Modulo per la presentazione delle osservazioni per i piani/programmi/progetti sottoposti a procedimenti di valutazione ambientale di competenza statale

Progetto per la realizzazione di impianto eolico denominato "Poggio alle Pancole" Comune di Lajatico (PI).
 Codice della procedura 7874 data di avvio 4-1-2022.

Progetto per la realizzazione di un impianto eolico, denominato "Poggio alle Pancole", costituito da n. 7 aerogeneratori, per una potenza complessiva pari a 42 MW, e delle rispettive opere di connessione alla RTN, da realizzarsi nel Comune di Lajatico (PI). Cod procedura 7874

OSSERVAZIONI – ALLEGATO 3

DOC 1

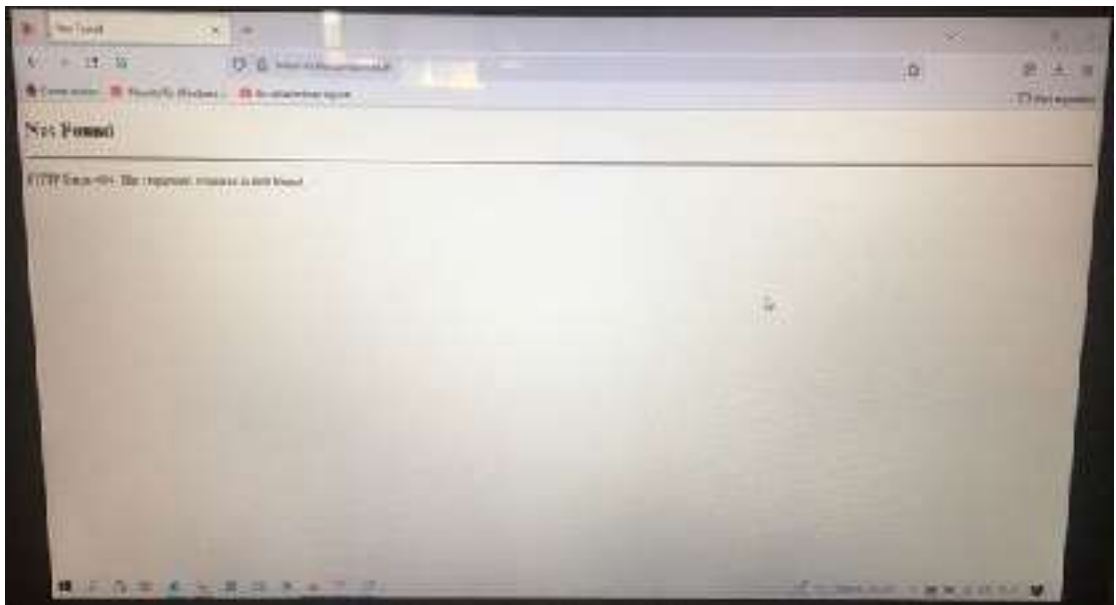
Preliminarmente, preme evidenziare che si riscontrano anomalie e scarsa trasparenza per l'accesso al sito web del MITE ove effettuare la pubblica consultazione della documentazione progettuale, a cominciare dall'AVVISO PUBBLICO che indica un link non funzionante (www.va.minambiente.it) (vedi **DOC. 1**).

DOC 4

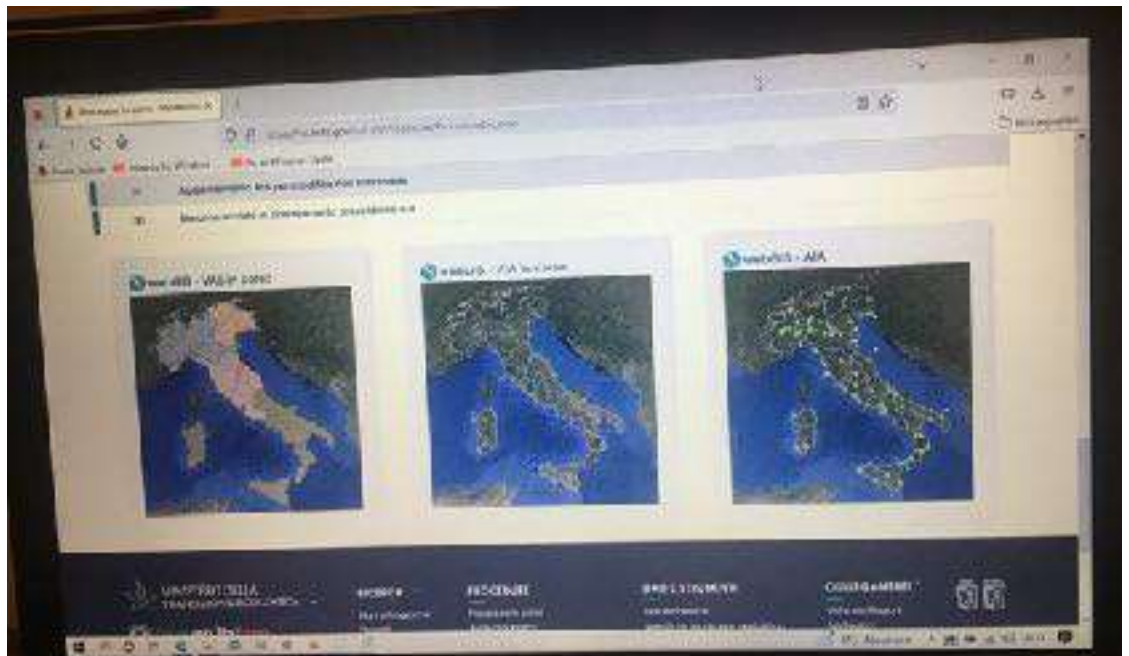
addirittura se proviamo a reperire il progetto aprendo webGIS delle VIA in corso situato nel riquadro centrale in basso (vedi **DOC. 4**), una volta cliccato, dopo molto tempo di attesa e numerosi tentativi di accesso, ci appare la schermata con su scritto “*Errore caricamento pagine - Tempo di connessione scaduto*” (vedi **DOC. 5**).

DOC 6

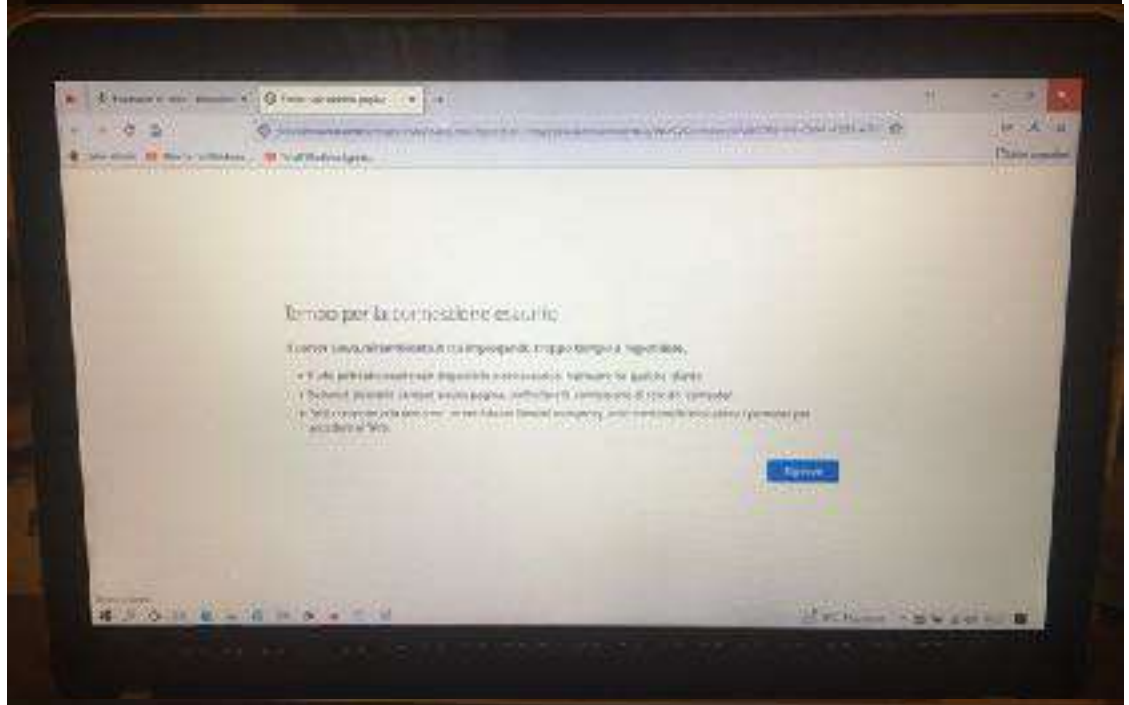
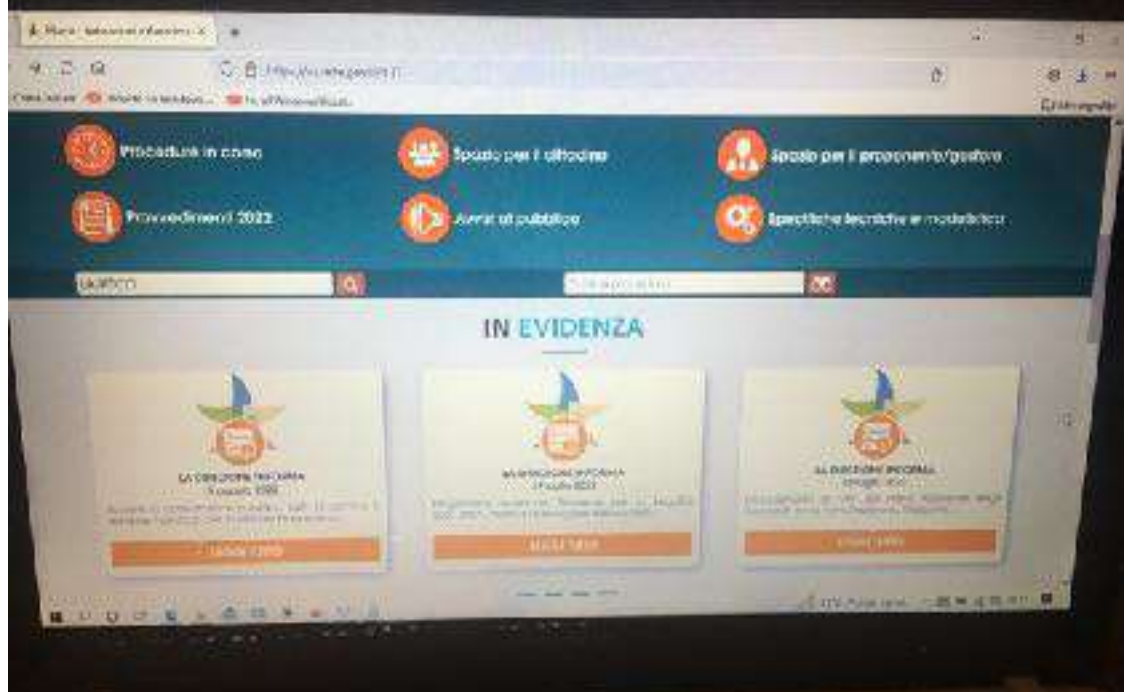
Neanche ritornando sulla home page del MITE valutazioni e autorizzazioni ambientale, nella barra in basso, scrivendo “LAJATICO” si riesce ad entrare in una pagina che contiene un elenco con il progetto in argomento: la schermata che appare dice infatti che “*Si è verificato un errore*” (vedi **DOC. 6 e 7**).

Estratto tavola 20V036_L_Visibilita_Lajatico_beni_A1_DEF.pdf

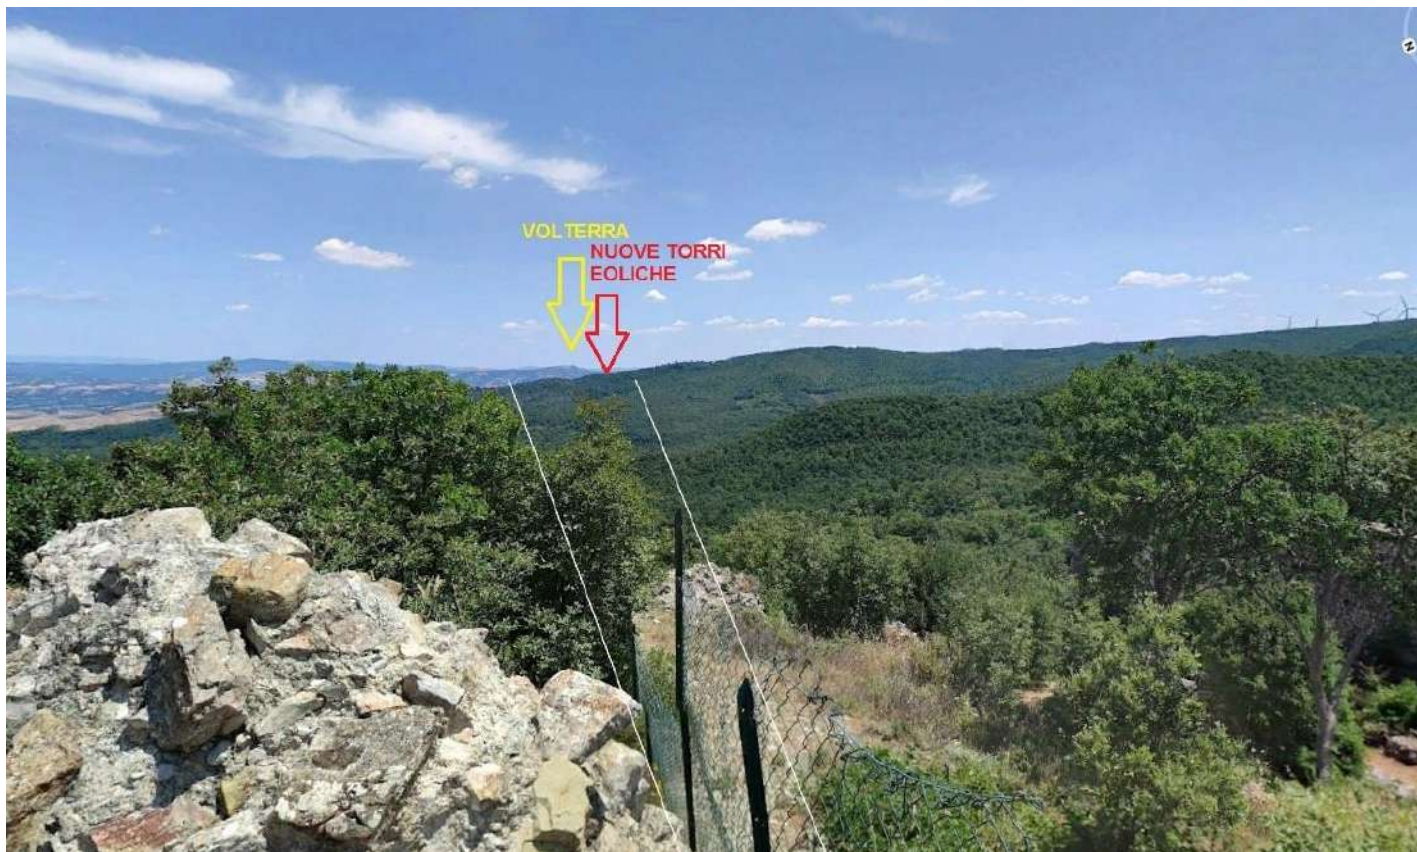
Il progetto del nuovo parco eolico invece è posto proprio lungo la direttrice Rocca di Pietracassia – Volterra, e le prime torri eoliche sono site ad una distanza molto ridotta dalla Rocca (meno di 2 chilometri). La realizzazione del Parco potrebbe perciò distruggere per sempre la più importante direttrice visiva storica che ancora possiamo apprezzare, con grave, insipiente e irreparabile danno al paesaggio, alla storia e alla cultura del territorio.

Vista dalla Rocca di Pietracassia verso Volterra – il nuovo parco eolico andrebbe ad impattare proprio sulla direttrice, e posto a meno di 2 chilometri, impedirebbe la vista di Volterra dalla Rocca; il parco eolico esistente, visibile sulla destra, è posto tra 4 e 6 chilometri, ed è parzialmente nascosto da un colle più alto.

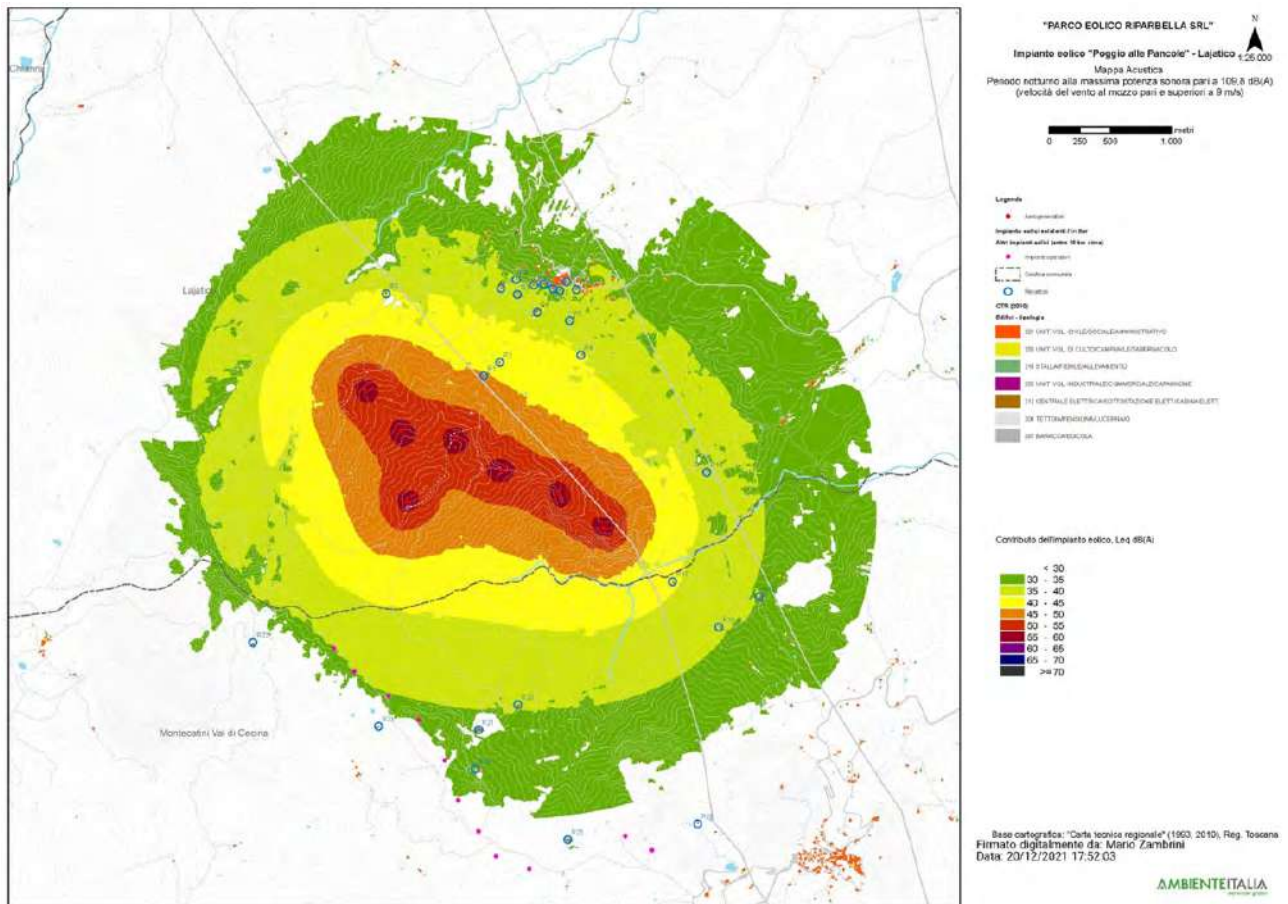
3. Nella valutazione del criterio differenziale a finestre chiuse si fa riferimento a un modello di facciata del fabbricato assolutamente non verosimile: il potere fonoisolante di un vetro 3 mm viene dichiarato 30 dB. Il potere fonoisolante di un vetro 3 mm, basta fare una veloce ricerca in letteratura, non supera i 25 dB e se ragioniamo di infisso nel suo complesso non siamo sopra i 20 dB. L'assunto della stanza 4 metri per 4 metri e volume 43 mc non è assolutamente cautelativo perché le camerette abitabili hanno superfici di calpestio inferiori ai 10 mq e volumi inferiori ai 30 mc. In ogni caso è pieno di stanze con superficie di calpestio inferiore ai 16 mq, basta una qualsiasi camera matrimoniale. La stima dell'indice dell'isolamento di facciata è quindi del tutto sovrastimata, quindi errata e porta a dichiarare che il livello di rumore ambientale a finestre chiuse è inferiore al limite di applicabilità sia di giorno che di notte. Ciò non è corretto e, in situazioni di bassa rumorosità residua come stimata/misurata dai tecnici, quando il differenziale si applica, SI SUPERA. Risulta evidente che senza l'assunto della valutazione errato dell'isolamento di facciata il criterio differenziale a finestre chiuse risulta superato.

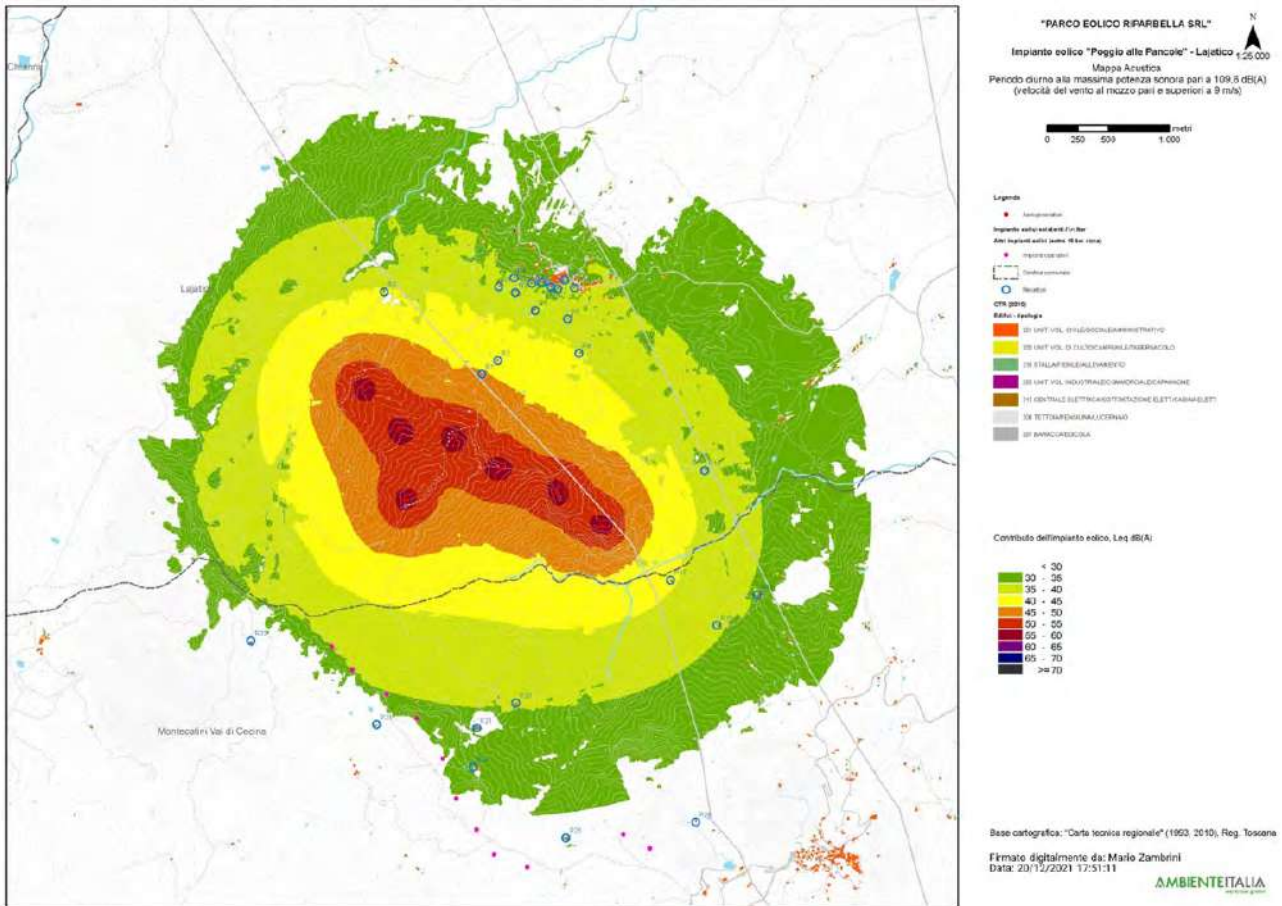
4. L'osservazione ancora più cogente riguarda l'assunto dell'abbattimento di una parete a finestre aperte pari a 10 dB. 10 dB di abbattimento, prova qualsiasi misura che si possa fare in qualsiasi situazione, può andare bene in caso di parete molto grande, di importante R_w e con finestra piccola, inferiore al 5% della superficie finestrata. Già una stanza normalissima di una cameretta con finestra 1,2x1,4, mediante misura a 1 m dalla facciata in esterno e una all'interno con fonometro a 1 m dalla finestra aperta e oltre 1 m dalle altre superfici riflettenti microfoni a 1,5 m di altezza non presenta abbattimento del rumore superiore a 6 dB, a meno di non avere all'interno un ambiente sovraccarico di arredi solo fonoassorbenti in una condizione assolutamente non realistica. Se poi ci spostiamo a una camera con una banale porta finestra da 1,2mx2,4m si perde un ulteriore dB di abbattimento e in situazioni, che esistono tranquillamente, di infissi ampi (tipo 1,8x2,4 o 2x2,4 o anche oltre) si arriva a situazioni in cui l'unico abbattimento che offre la parete è la riduzione di 3 dB dati dai coefficienti di riflessione di facciata. Coefficiente di riflessione di facciata che, oltretutto, qui non risulta valutato.

Se ne deduce che ipotizzando un abbattimento delle pareti inferiore a quello della valutazione e conforme alle stime riportate il criterio differenziale a finestre aperte si applica e SI SUPERA, sempre con riferimento ai bassi livelli di rumorosità registrati e che sono caratteristici della zona.

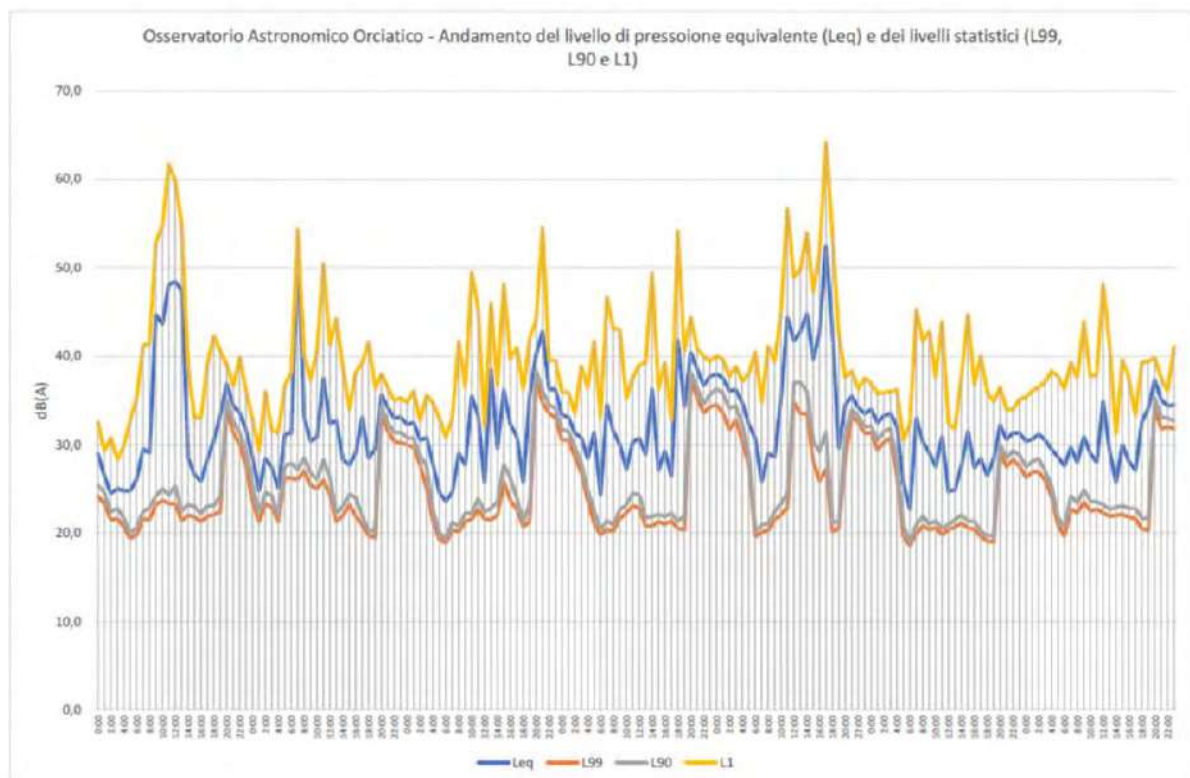
pagina 28 che in corrispondenza di livelli di pressione equivalente Leq intorno ai 45 dB(A), i livelli

di pressione istantanea L1 si aggirano intorno ai 63 e 65 dB(A) o comunque superiori a 50 dB(A) e questo per periodi di 4 e 9 ore, quindi per buona parte della giornata.
